**Syndicat du bassin
Célé – Lot médian**

COMPLEMENT CAS PAR CAS 05/02/2026

Note complémentaire au dossier « cas par cas » sur la reprise du busage du Gravery.

Figure 1: Profil en long du nouveau tracé

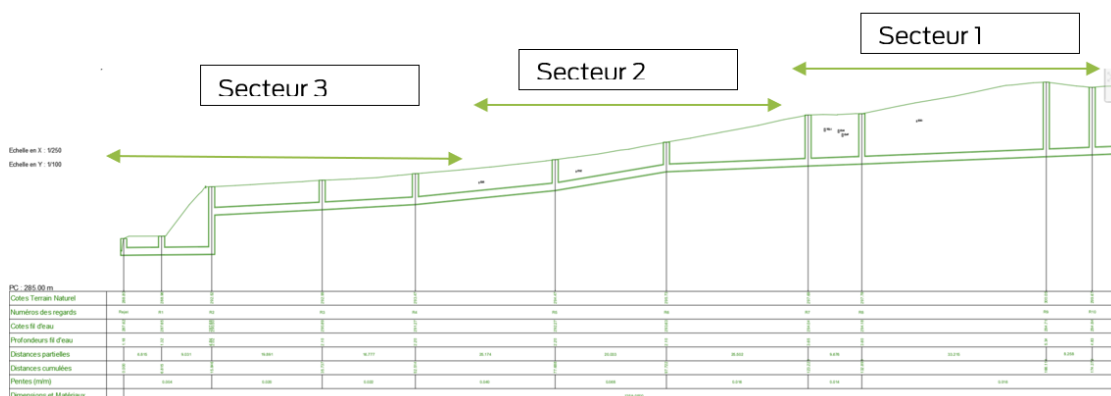
Dans le cadre de la demande de complément du 4/02/2026 sur le dossier « cas par cas » déposé par le SmCLM, il a été demandé : « Page 3 du cerfa vous indiquez "Le cours d'eau étant déjà busé, le choix d'un nouveau tracé enterré a été retenu". Est-ce que cela veut dire qu'il a été retenu parmi d'autres alternatives ou est-ce la seule configuration étudiée ? Quelles sont les contraintes pour un tracé à ciel ouvert (technique ? financière ? foncière ?) Merci de mieux justifier le choix retenu, notamment sur la base de critères environnementaux. »

Le ruisseau du Gravery est dans un vallon très encaissé. On peut voir sur le profil en long ci-dessus qu'il y a entre 3.5 et 5 mètres de remblais sur le secteur 1. Si sur ce secteur le syndicat, via la commune, maîtrise le foncier, et bien qu'une réouverture semble techniquement difficile, elle reste possible. En effet en partant sur des berges en pente de 3/2 avec un remblai moyen de 4 mètres de hauteur, pour une réouverture, une emprise d'au moins 15 mètres de large serait nécessaire, ce qui correspond à peu près à l'emprise du domaine communal. Cependant ce scénario nécessiterait la construction d'un ouvrage puisque ce remblai permet aujourd'hui l'accès à certaines parcelles. Ce scénario nécessiterait aussi l'évacuation des remblais de l'époque. Une réouverture de 50 mètres de long, sur 15 mètres de large, et 4 mètres de haut, avec en moyenne avec des pentes de 3/2, correspond à l'évacuation d'environ 3750 m³, soit près de 7000 tonnes de matériaux. Si les matériaux ne sont pas pollués une évacuation en ISDI peut être évaluée à environ 15 € la tonne soit 105 000 € HT. Si les matériaux sont pollués, type ISDI+, le coût serait plus de 50 €/T et s'il y a la présence de déchets dangereux (amiante, métaux lourds, hydrocarbures, ...) l'évacuation en ISDD peut monter à plus de 150 €/T. Donc juste pour l'évacuation des remblais on arriverait à 1/3 du montant des travaux tel que prévu

actuellement. Si la présence de sols pollués est détectée, le coût du projet actuel pourrait être dépassé juste pour la gestion de ce remblai.
